IMPIANTO EOLICO "LONDA" DA 30 MW

ELABORATO R14

RELAZIONE DI RISCONTRO In
risposta alle richieste di
integrazione pervenute dalla
Regione Toscana in data
21/07/2025 (protocollo regionale n.
0586911) e in data 31/07/2025
(protocollo regionale n. 0618498 e
n. 0619884)

Figura 2.1: Localizzazione delle aree di trasbordo (cerchiate in azzurro) previste in relazione alle opere in progetto.

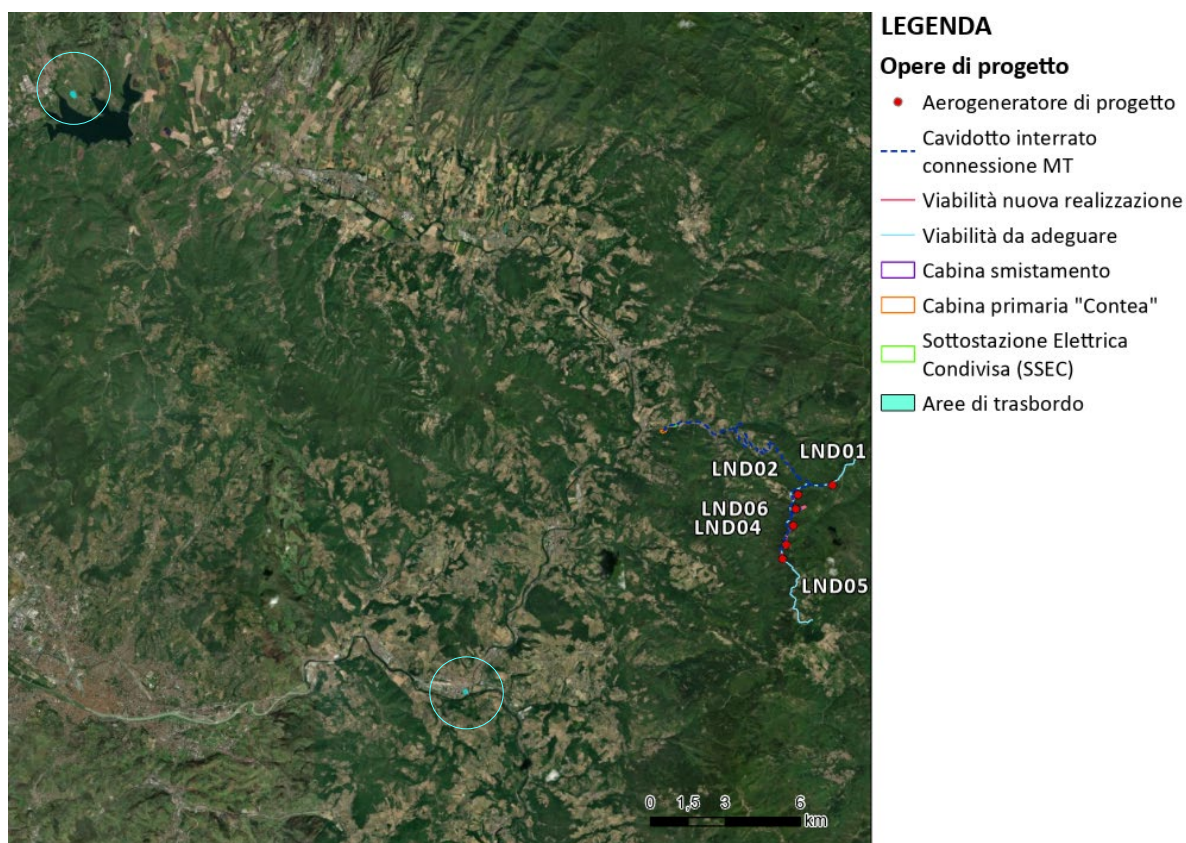
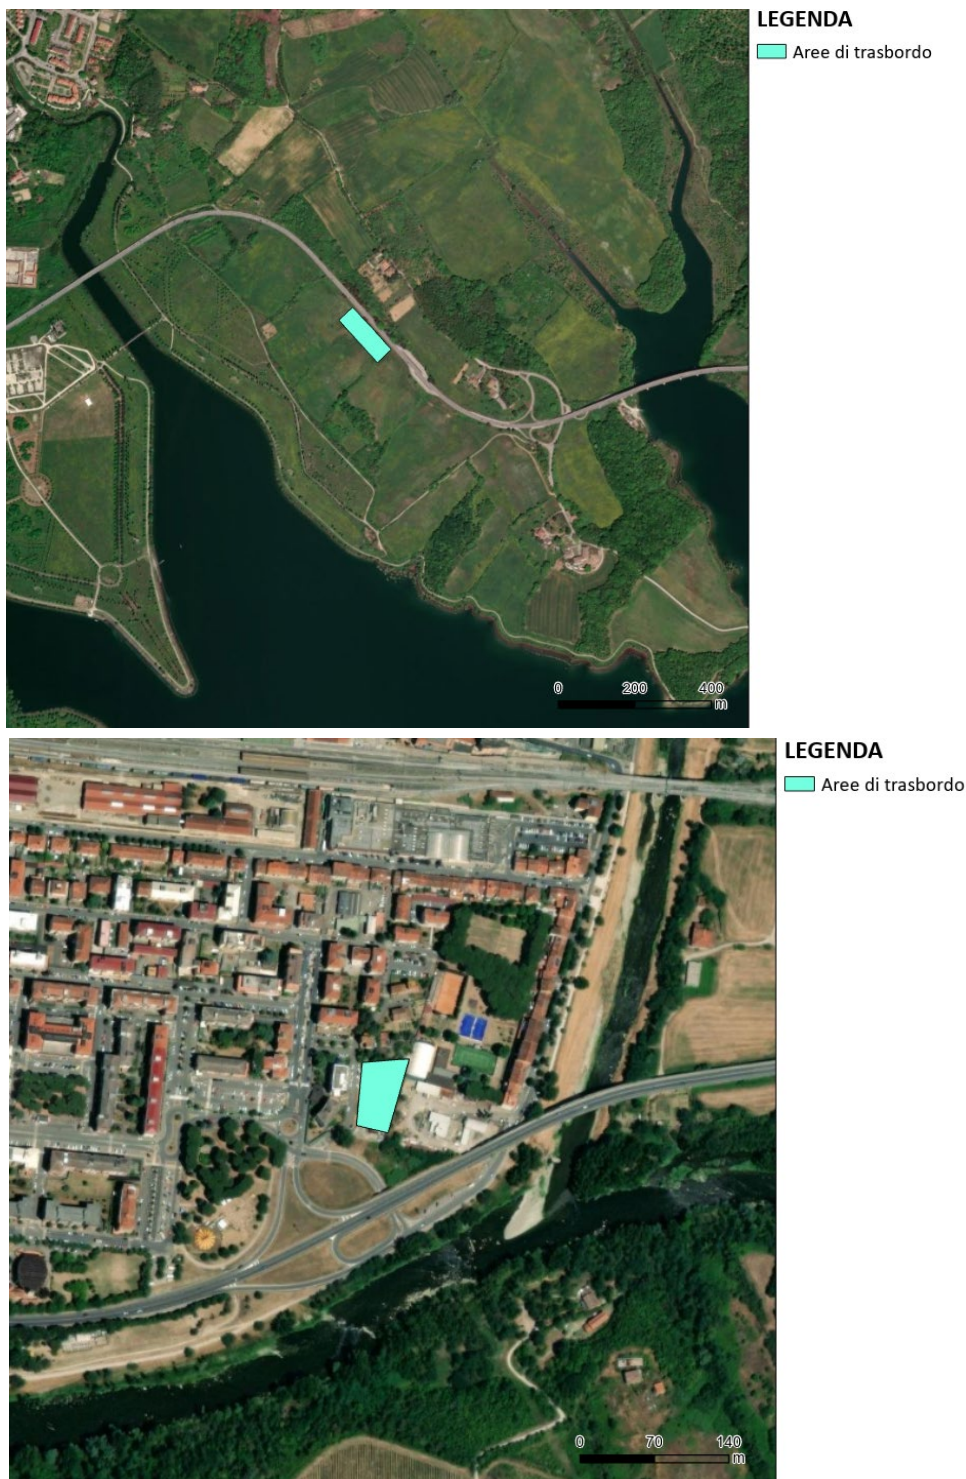
- **01_rel_tec - RELAZIONE TECNICA LINEA 132 kV**
- **02_inq_ort - INQUADRAMENTO ORTOFOTO LINEA 120 kV**
- **03_inq_ctr - INQUADRAMENTO CTR LINEA 120 kV**
- b) completare il progetto e i suoi elaborati con le aree private da assoggettarsi a vincolo preordinato all'esproprio laddove indispensabili per la realizzazione del progetto: in particolare è necessario accludere gli elaborati delle “aree di trasbordo” e degli allargamenti delle strade successivi a dette aree di trasbordo;*

Si premette che in questa fase è stato condotto uno studio relativo al trasporto dei componenti degli aerogeneratori, considerando come porto di riferimento quello di Ravenna. Tuttavia, la scelta

finale del percorso da effettuare sarà oggetto di accurate valutazioni successive basate sugli studi che saranno effettuati dal costruttore a seconda del modello di aerogeneratore scelto, al fine di garantire il raggiungimento del sito senza difficoltà e, soprattutto, limitando il numero di interventi da apportare alle strade e al territorio circostante. Redatto il piano di trasporto definitivo, verranno presi i dovuti accordi con le autorità competenti territoriali interessate.

Per completezza dello studio condotto in questa fase di progettazione, si è reso indispensabile individuare due aree separate per le operazioni di trasbordo (Figura 2.1, Figura 2.2, Figura 2.3): una per il trasbordo delle pale, localizzata nei pressi di Barberino di Mugello (FI), ed una destinata alle torri e ad alcune componenti in località Pontassieve (FI). Entrambe avranno carattere temporaneo (circa sei mesi).

Mentre l'area di trasbordo in località Barberino di Mugello coinvolge uno spazio direttamente adiacente ad una strada, l'area di trasbordo in località Pontassieve prevede l'accesso dallo svincolo Nord in uscita della SS67, tramite strade esistenti sussistenti sulle particelle 1964, 1965, 2000, 1994, 1995 del Foglio 199 (Figura 2.3).

Figura 2.3b: Inquadramento catastale area di trasbordo in località Pontassieve (evidenziate in azzurro le particelle coinvolte dal passaggio dei mezzi per l'area di trasbordo in località Pontassieve).

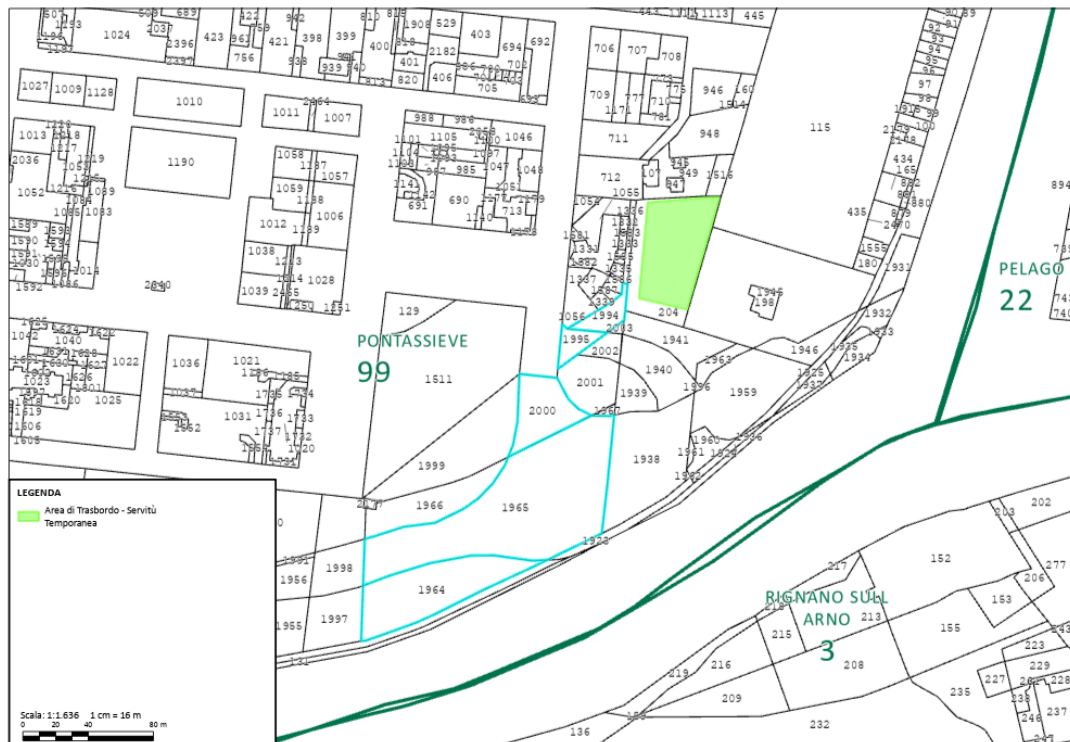
“In considerazione della temporaneità dell’utilizzo della prevista area di trasbordo si ritiene, in linea di massima, che non ci siano elementi di contrasto con gli strumenti urbanistici. Tuttavia, anche al fine di una più approfondita analisi di coerenza, si chiede che la documentazione presentata dal proponente debba essere così integrata: Analisi più approfondita relativamente agli effetti ed impatti sull’ambiente e sul paesaggio in relazione alle previsioni di durata dell’utilizzo dell’area, la quantificazione della stessa, eventuali modifiche morfologiche, eventuale realizzazione di manufatti, modalità di accesso, sistemazione dell’area e modalità di ripristino della stessa.”

Figure 2.5: stralcio elab 3240_6725_LND_PFTE_T02_Rev1_INQUADRAMENTO CTR (collocazione cabina smistamento cerchiata in viola)

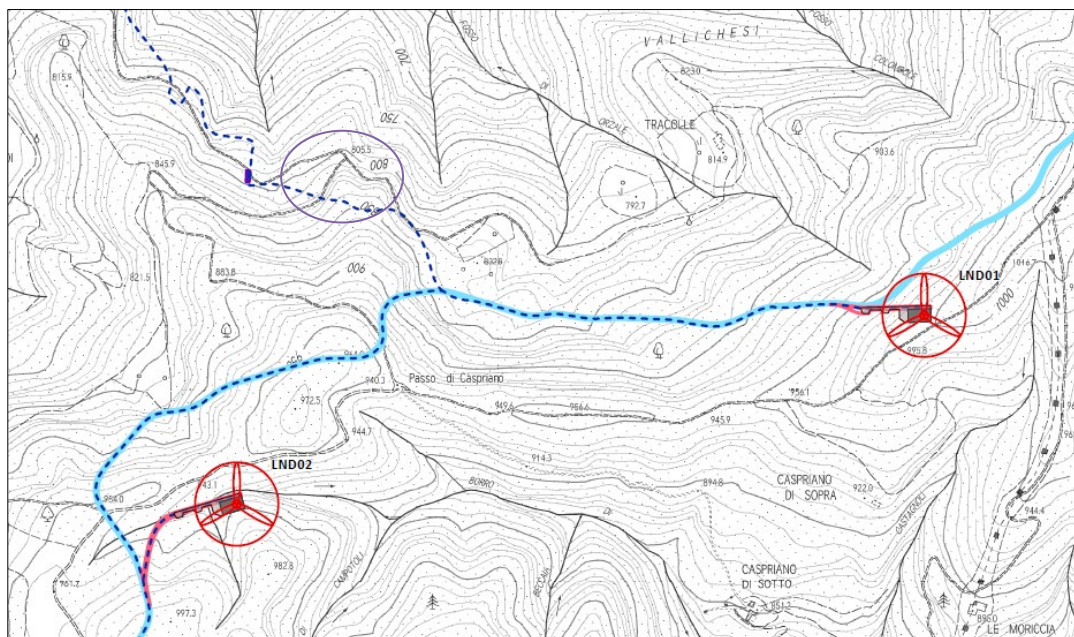
- *c) le planimetrie di progetto devono contenere la localizzazione della cabina elettrica di smistamento (sedime da assoggettare a vincolo espropriativo) prevista in 02doc_tec 001_rtg e 02doc_tec 071_da_smis;*

La cabina di smistamento, di dimensione 20m x 6m circa, è presente in tutti gli elaborati planimetrici, compresi quelli di natura catastale. Di seguito si riportano gli stralci di alcuni elaborati di riferimento.

Figura 6.1: Grado di intervisibilità dell’impianto eolico in progetto dal Comune di Fiesole.

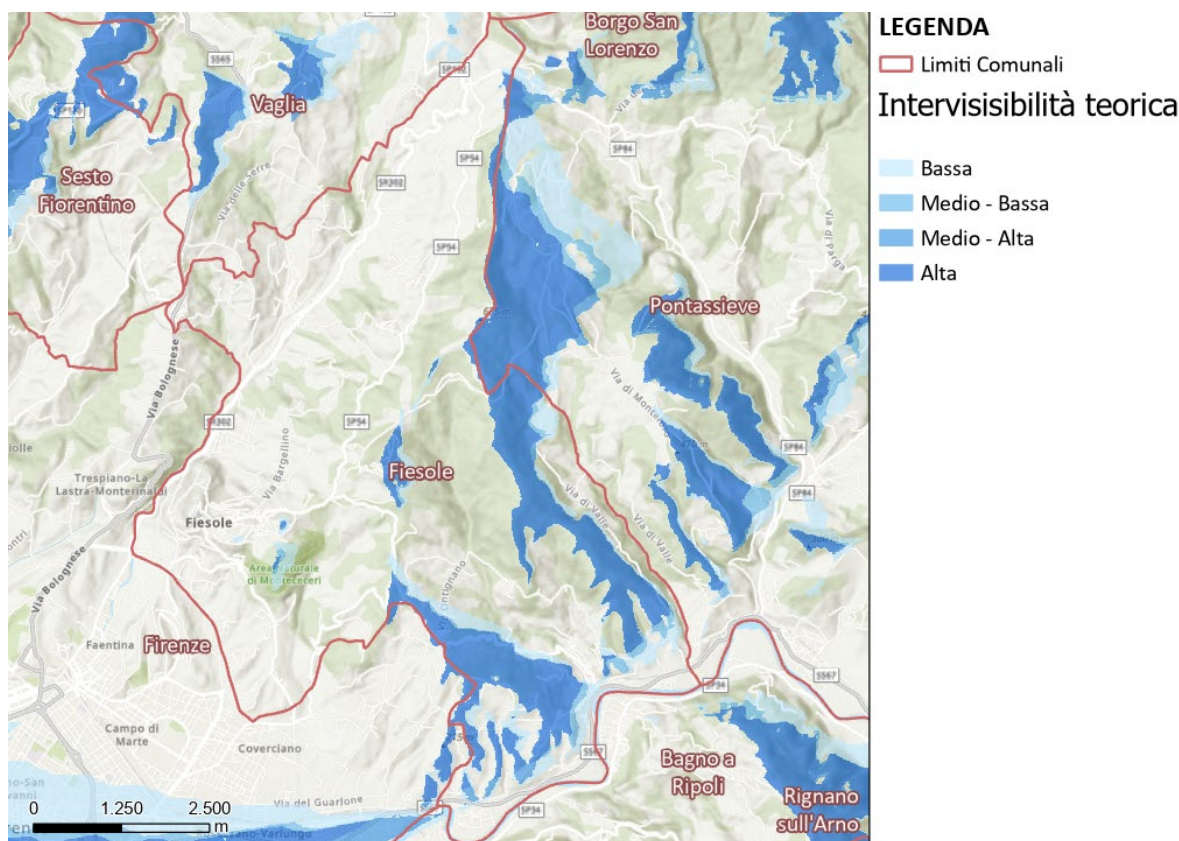
“Dagli elaborati non risultano evidenziati i potenziali impatti sul Comune di Fiesole o tanto meno non si ha contezza in quali elaborati, tra quelli trasmessi, essi siano descritti. Si chiede di inviare a questo Comune idonei elaborati grafici e documentali in cui siano chiaramente evidenziati tutti i potenziali impatti sul Comune di Fiesole, o se ne indichi ove questi siano trattati negli elaborati trasmessi.”

L’impianto in progetto non determina impatti diretti sul territorio del Comune di Fiesole. L’unico effetto potenziale è di tipo visivo; a tal fine, sono stati predisposti e integrati specifici fotoinserimenti nell’elaborato al quale si rimanda per i necessari approfondimenti, ns. Rif.:

Il centro storico del Comune di Fiesole risulta distante circa 23 km dalla WTG più vicina. Di seguito, si riporta un estratto (Figura 6.1) dell’elaborato grafico ns. Rif.: 3240_6725_LND_SIA_R01_T16_Rev1_INTERVISIBILITÀ AIVAT, in cui è mostrato il grado di intervisibilità dell’impianto eolico nell’area del comune di Fiesole.

Figura 7.1: Opere di progetto previste all'interno del Comune di Rufina.

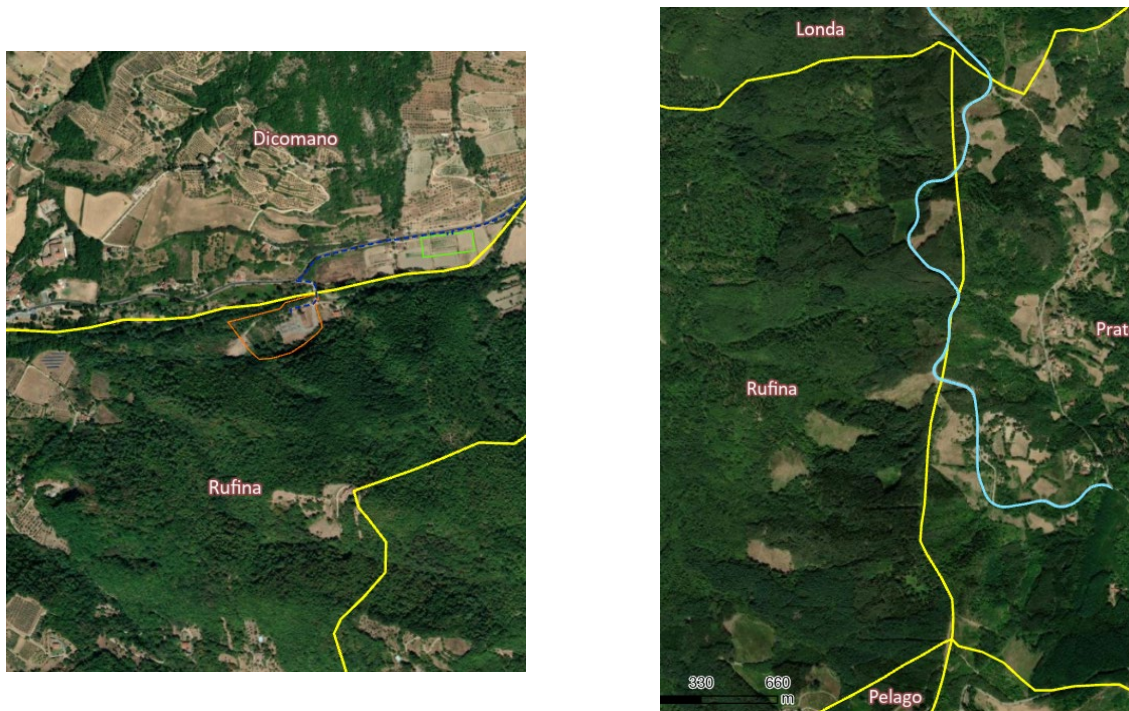
“La Relazione Paesaggistica dovrà contenere una puntuale valutazione di ogni intervento previsto sul territorio comunale, con le necessarie valutazioni e verifiche, ai fini dell’espletamento delle procedure di cui al D.Lgs. 42/2004”

Per le valutazioni richieste, si rimanda alla Relazione Paesaggistica ns. Rif.: **3240_6725_LND_SIA_R03_Rev1_RPAE**, in particolare al capitolo **3**, in cui si riporta l’analisi delle aree tutelate per legge (art.142 del D.lgs. 42/2004) in relazione alle opere di progetto. All’interno del Comune di Rufina, sono presenti la Cabina Primaria “Contea” e dei tratti della viabilità esistente da adeguare (Figura 7.1).

Figura 8.1: Viabilità esistente da adeguare nel Comune di Pratovecchio Stia. Cerchiati in giallo i by-pass temporanei.

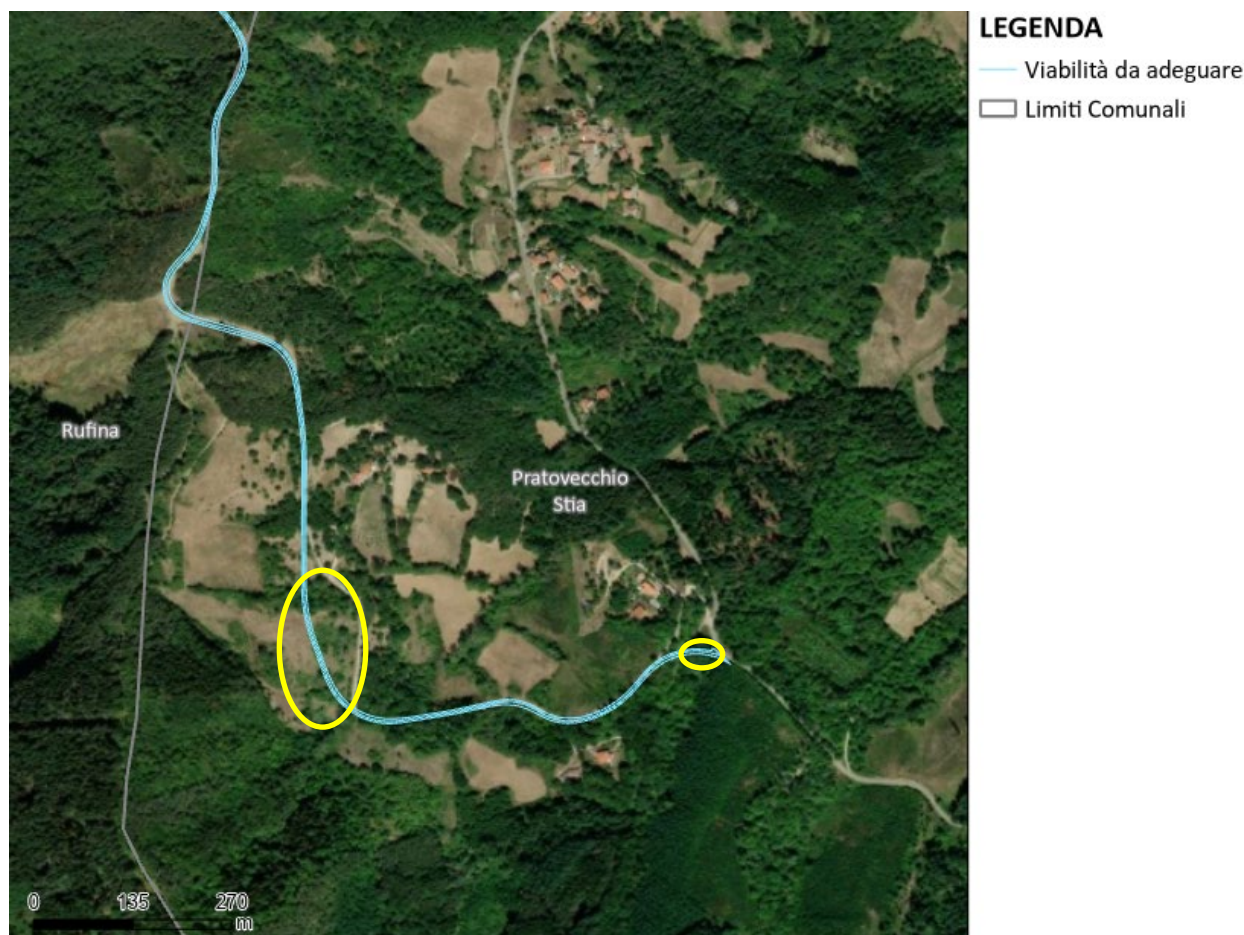
“i tratti viari indicati come da adeguare nel comune di Pratovecchio Stia in realtà sono di nuova costruzione in quanto, per come indicati, non sono esistenti;”

Nel territorio del Comune di Pratovecchio Stia sono previsti due tratti di viabilità esistente da adeguare. In uno di questi, per esigenze logistiche e tecniche, è prevista la realizzazione di due brevi tratti di nuova viabilità, che si configurano come by-pass (Figura 8.1). Essendo le stesse con carattere esclusivamente temporaneo e limitate alla sola fase di costruzione dell'impianto e realizzate con la stessa tessitura della viabilità vicinale del territorio, non si ritiene che le stesse possano comportare una variazione/trasformazione così sensibile dei connotati del paesaggio proprio perché opere temporanee che verranno rimosse al termine dei lavori ripristinando le condizioni ante-operam.

La realizzazione dei bypass, che sono opere a carattere esclusivamente temporaneo e limitate alla sola fase di costruzione dell’impianto, saranno caratterizzate dalla stessa tessitura della viabilità vicinale del territorio, al fine di adeguare la viabilità esistente al trasporto delle componenti secondo i requisiti minimi di transito stabiliti dai fornitori delle turbine. Pertanto, vista la temporaneità delle stesse, non si ritiene che possano comportare una variazione e/o trasformazione sensibile del paesaggio, in quanto verranno rimosse al termine dei lavori, ripristinando le condizioni ante-operam.
